GTM-Notas2024-378

Guatemala, 19 de septiembre de 2024  
ADMINISTRADOR DEL MERCADO  
MAYORISTA

**OBSERVACIONES A LA VERSIÓN PROVISORIA DE LA REPROGRAMACIÓN ANUAL ESTACIONAL  
2024-2025**

**Observación 1: Demanda de Energía y Potencia**

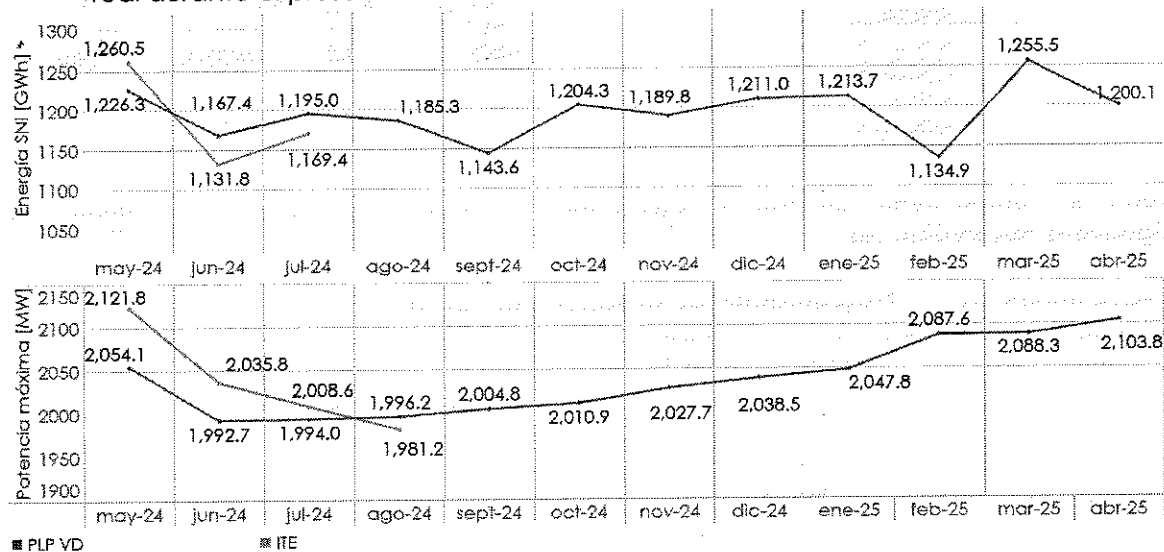
a) Remita un análisis cuantitativo (se ilustran las diferencias) y cualitativo de lo planificado para la Programación de Largo Plazo Versión Definitiva y la operación real durante el presente año estacional.

### **Observación 2: Exportaciones**

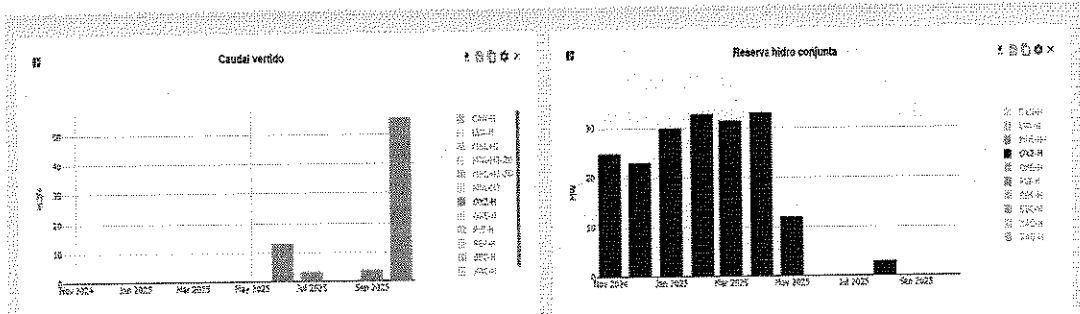
- a) Se reitera la observación que, no se deben incluir las estimaciones de exportaciones o importaciones de oportunidad en la base de datos del SDDP, lo cual fue mencionado en la GTM-NotaS2024-84, ya que, entre otros, considerar intercambios de oportunidad con otros mercados no permite evidenciar si la demanda nacional se puede cubrir completamente con la producción nacional, con el objetivo de identificar posibles escenarios de desabastecimiento.

- b) Indique cuáles fueron los ajustes en los criterios o premisas utilizados para considerar que la exportación para el horizonte de la Reprogramación Anual Estacional tendrá un comportamiento diferente respecto al estimado en la Programación de Largo Plazo 2024-2025.

- c) Conforme a lo indicado en la literal anterior, emita su pronunciamiento sobre las diferencias entre lo planificado en la PLP y los resultados de la operación en las interconexiones. Asimismo, realice una sensibilidad sin considerar las interconexiones, a tal efecto, se adjunta escenario (Sensibilidad 5), el cual no considera las interconexiones, como sugerencia para que el AMM, en cumplimiento de su responsabilidad, realice los análisis correspondientes, ya que el AMM es el responsable de realizar la PLP, así como de sus ajustes, de acuerdo con lo estipulado en los artículos 52 y 59 del RAMM.

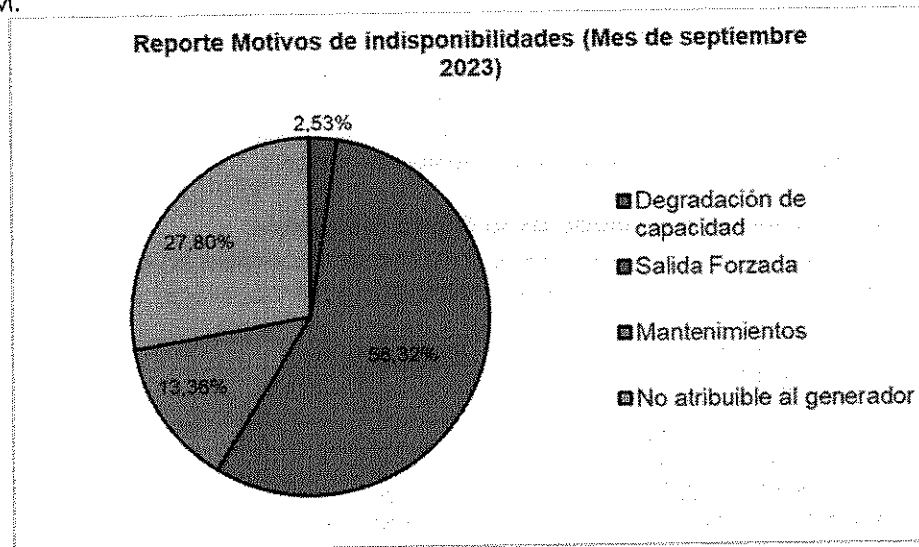
- a) Aclare el valor de lo publicado como oferta disponible en el informe, considerando que existen diferencias entre lo publicado y el modelado en la base de datos de SDDP:

**Observación 9: Mantenimientos**

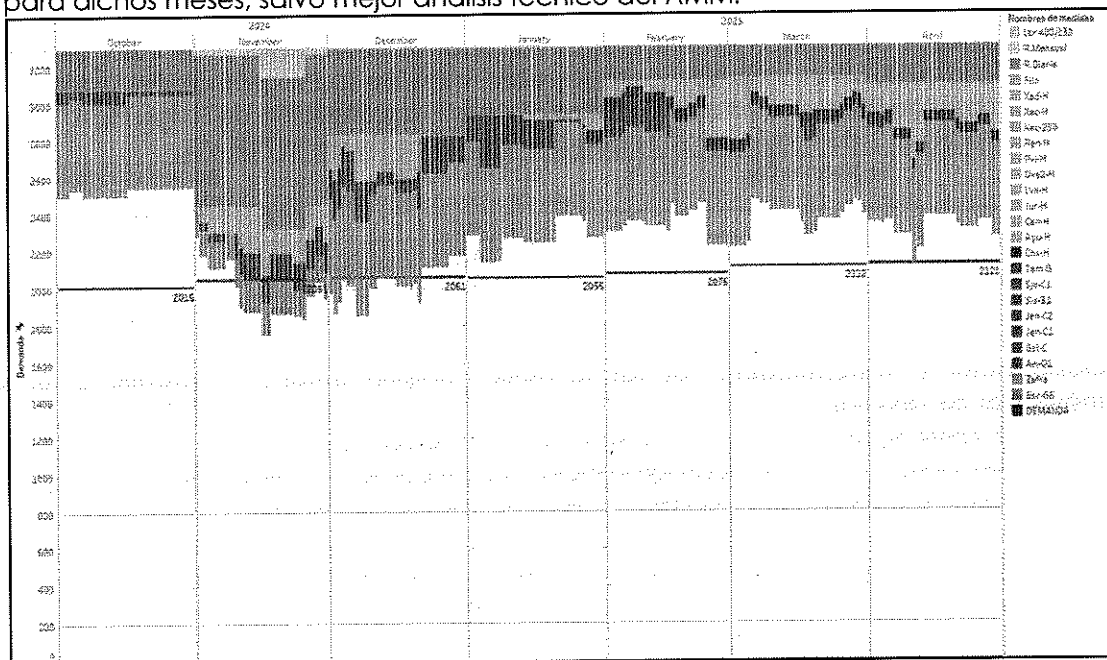
- a) Se reitera la importancia de incluir como parte de la versión definitiva el análisis y la metodología aplicada para la programación de los mantenimientos mayores, tanto de transporte como de generación, con el objetivo de minimizar el sobrecosto de operación, tal como lo establece el artículo 64 del RAMM. Este análisis debe incluir los resultados de los mantenimientos mayores que fueron aceptados por el AMM, asegurando que no vulneren los márgenes de reserva operativos requeridos. Cabe señalar que esta observación ha sido previamente formulada para que sea tomada en cuenta en los oficios GTM-NotaS2020-55, GTM-NotaS2020-185, GTM-NotaS2023-62, GTM-NotaS2023-194 y GTM-NotaS2024-84.

- b) Con relación al inciso anterior, se solicita el análisis técnico que sustente la minimización del sobrecosto operativo y el impacto en el despacho, justifique la programación de los mantenimientos de las unidades San José, Arizona, Escuintla Gas 5, San Isidro, Térmica, Genosa, Aguacapa, HidroCanada, Jurún Marinalá, Renace y Xacbal, previstos para los meses de noviembre y diciembre de 2024, ya que como se muestra en la siguiente gráfica, la oferta nacional no cubrirá la demanda nacional para dichos meses, salvo mejor análisis técnico del AMM.
